東海第二発電所

鋼管杭鉄筋コンクリート防潮壁の構造成立性について

第520回審査会合(平成29年10月17日)時の
指摘事項に対する回答

日本原子力発電株式会社

岩盤傾斜部(地点④, 豊浦標準砂を仮定したモデル)
地表面の両端杭位置の変位時刻歴

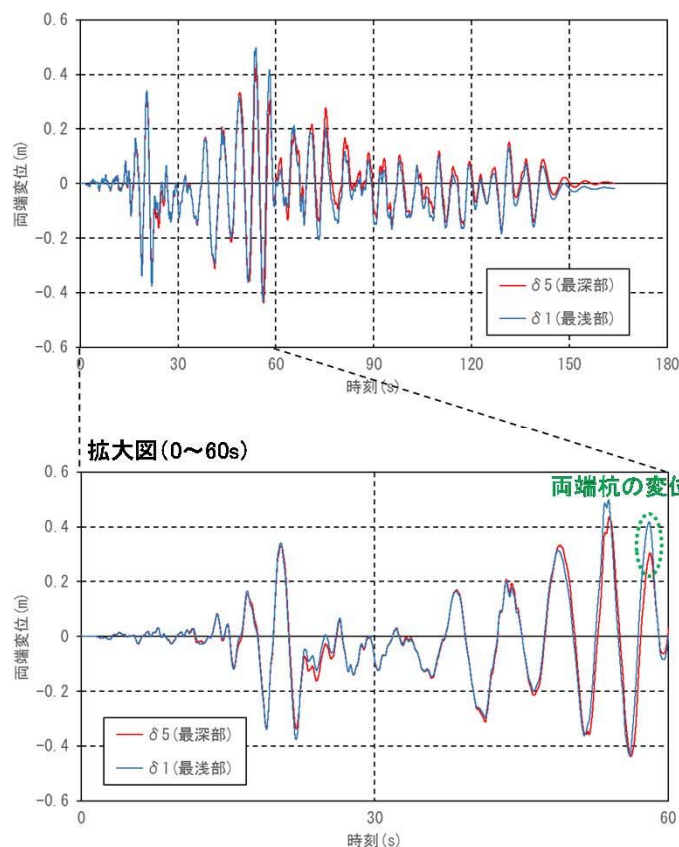
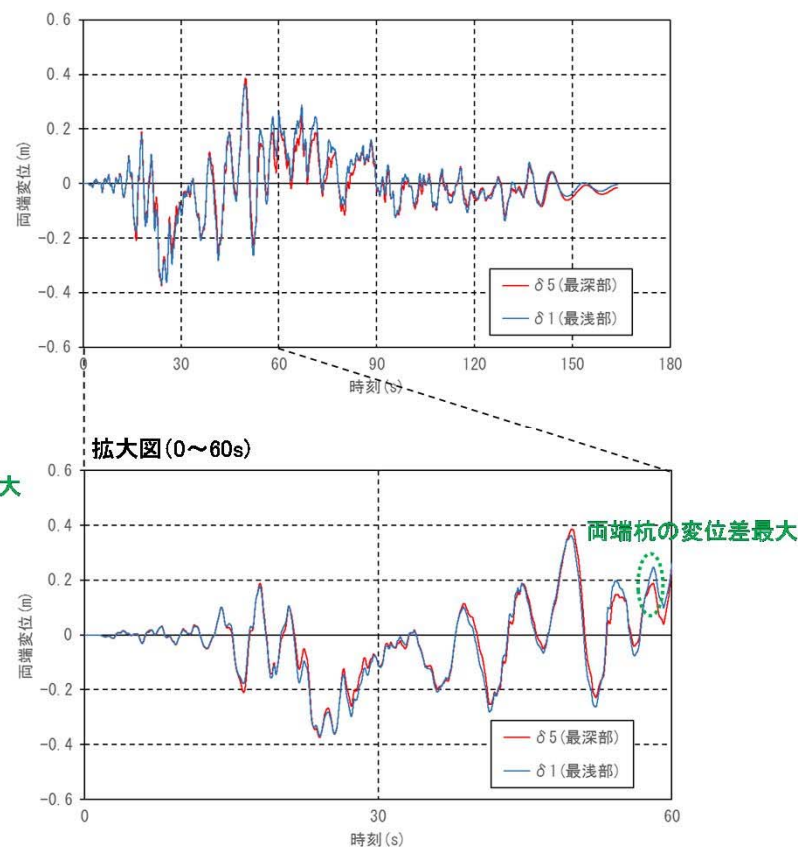
33	FLIPの相対変位を強制変位として用いる構造成立性評価の方法を説明し、実施結果を示すこと。
34	豊浦標準砂による強制的な液状化を仮定した場合の岩盤傾斜部の相対変位量を示すこと。

1ユニット両端杭位置の変位時刻歴を比較した結果、最大変位発生時刻まで両端杭位置の変位はほぼ同様の挙動を呈し、最大変位発生時刻以降に時刻歴変位差が最大となる。その後、地震動の入力の減少とともに時刻歴変位差も小さくなることを確認した。

岩盤傾斜部の防潮壁1ユニット両端杭位置における2つの横断面の有効応力解析(FLIP)結果より、両端杭位置の変位時刻歴を比較した結果、変位が大きい経過時間における逆位相変位挙動は認められないことから、岩盤傾斜部の防潮壁に有意なねじれ挙動が生じないことを確認した。

SHAKEを用いた応答変位法による解析結果(断面:地点③, 原地盤モデル)

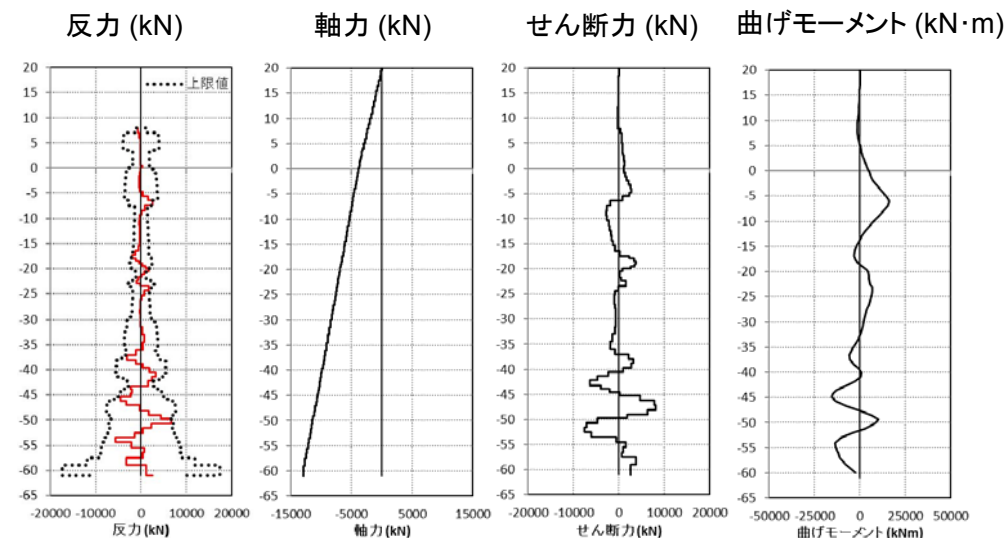
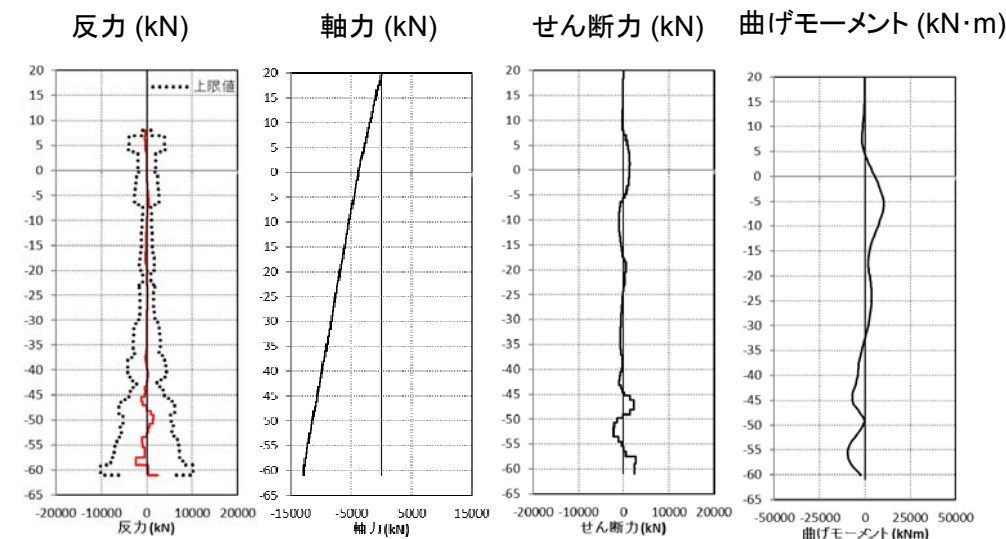
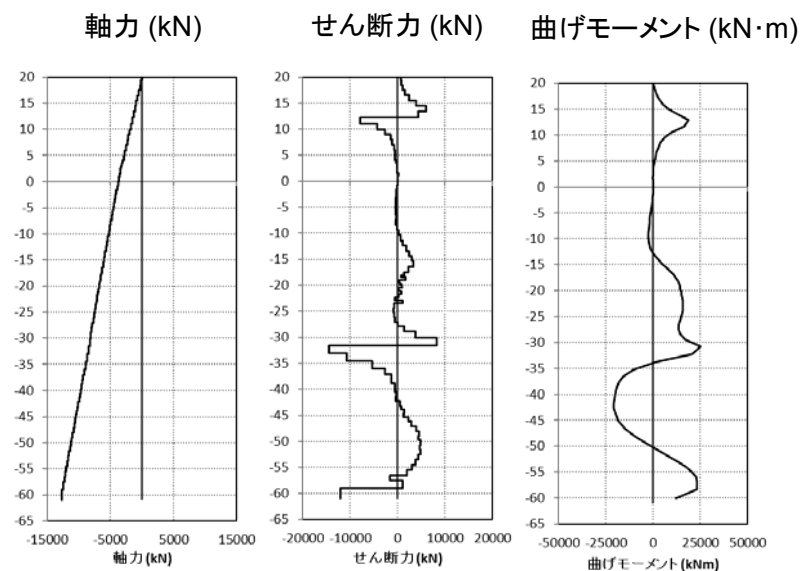
FLIPによる二次元動的解析結果の杭の断面力とFLIP及びSHAKEを用いた応答変位法による杭の断面力を比較すること。

- SHAKEを用いた応答変位法による杭の断面力及びFLIPを用いた応答変位法による杭の断面力並びにFLIPを用いた杭と地盤の動的連成解析により直接得られる杭の断面力を比較した結果、FLIPを用いた杭と地盤の動的連成解析により直接得られる杭の断面力が最も大きいことを確認した。
